RWS-2020/16066

Datum 23 maart 2020
Onderwerp Verzoek om aanvullende gegevens
Zaaknummer RWSZ2020-00001777

Deze aanvraag betreft de wijziging van het type overkapping op locatie Poort van Groningen.

Op de bouwtekening staat het volgende:

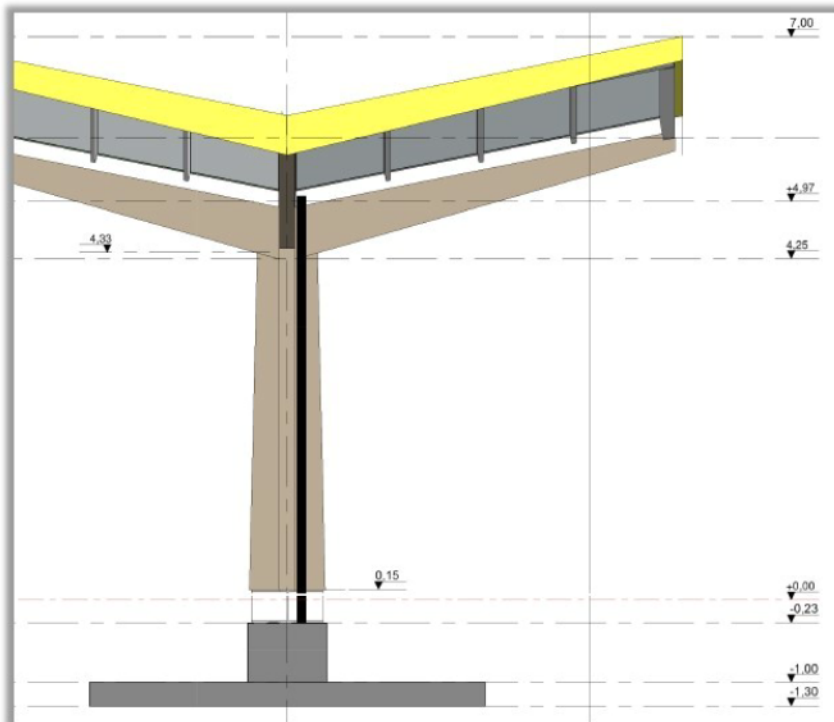
Verder valt op dat men op tekening aangeeft verkeersborden te plaatsen (borden BW101, bord C19-4,00 en elders op de tekening bord B6):

Verkeersborden moeten van de tekening af. Anders wordt de suggestie gewekt dat dit onder de WBR vergunning valt. De verkeersborden dienen te worden afgestemd met het verkeersloketnoordnederland@rws.nl

Over Bord C19 (hoogtebeperking) het volgende:

In een eerdere fase heeft Fastned aangegeven dat een hoogtebeperking niet meer nodig is. Als men de beperking van 4,0m toch aan wil geven dan dient dit conform de Uitvoeringsvoorschriften BABW zegt daar in Hoofdtuk II, paragraaf 4 het volgende over:

- 1 Het getal op het bord is niet groter dan 3,9 m.**
- 2 Het getal op het bord heeft één decimaal en is altijd 0,10 m tot 0,20 m lager dan de gemeten doorrijhoogte.*

De doorrijhoogte staat links en is 4,33m. Een eventueel aan te duiden doorrijhoogte komt dan op 4,1 a 4,2 m te zitten. Het is niet nodig dit aan te duiden omdat:

- Een regulier voertuig maximaal 4,0 m hoog mag zijn.
- Door de vormgeving het niet waarschijnlijk lijkt dat er een vrachtwagen (die ook nog eens te hoog beladen is) over het emplacement van Fastned zal rijden.

Voor de doorrijhoogte van 4,33 m is geen bord nodig. Indien men wel een bord wil plaatsen dan kan dit bord L1 zijn. De uitvoeringsvoorschriften BABW zegt daar het volgende over:

- 1 Het getal op het bord is niet kleiner dan 4,0 m en niet groter dan 4,4 m.*
- 2 Het getal op het bord heeft één decimaal en is altijd 0,10 m tot 0,20 m lager dan de gemeten doorrijhoogte.*

Kortom: een bord plaatsen voor de hoogtebeperking is mogelijk, maar dit moet bord L1 zijn met de aanduiding '4,1 m' er in.
